Keuringsverslag van een elektrische laagspanning- en zeer lage spanningsinstallatie

NIET CONFORM

Straatnaam	Grensstraat
Huisnummer	107
Busnummer	-
Postcode	3140
Gemeente	KEERBERGEN
Land	België

Controlebezoek van een oude huishoudelijke elektrische installatie van een wooneenheid bij verkoop op vraag van de verkoper volgens (KB 08/09/2019) - AREI Boek 1- 8.4.2. en 8.2.1. en 4.2.4.3.

Afbeelding schakel- en verdeelbord:

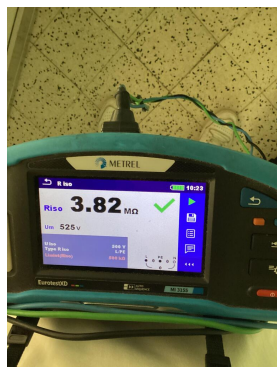
Visueel nazicht (algemeen)	NOK	Directe aanraking	NOK	Indirecte aanraking	NOK
Aansluitingen	NOK	schema in bijlage door Aceg vzw	OK		
Equipotentiale verbindingen	NOK	Doorsnede geleiders	OK		
Continuïteit	OK	Verlichting / toestellen	NOK

I3.08 Een demonteerbaar aansluitstuk (aardingsonderbreker) dient aangebracht te worden in de aardgeleider teneinde de meting van de aardweerstand mogelijk te maken. (Boek 1 Onderafdeling 5.4.3.5.)

I5.02 De aanduiding van de stroomkringen en/of apparatuur, aansluitklemmen, enz dient aangebracht of vervolledigd te worden. (Boek 1 Onderafdeling 3.1.3.1. en 3.1.3.3.A. en 5.1.6.1)
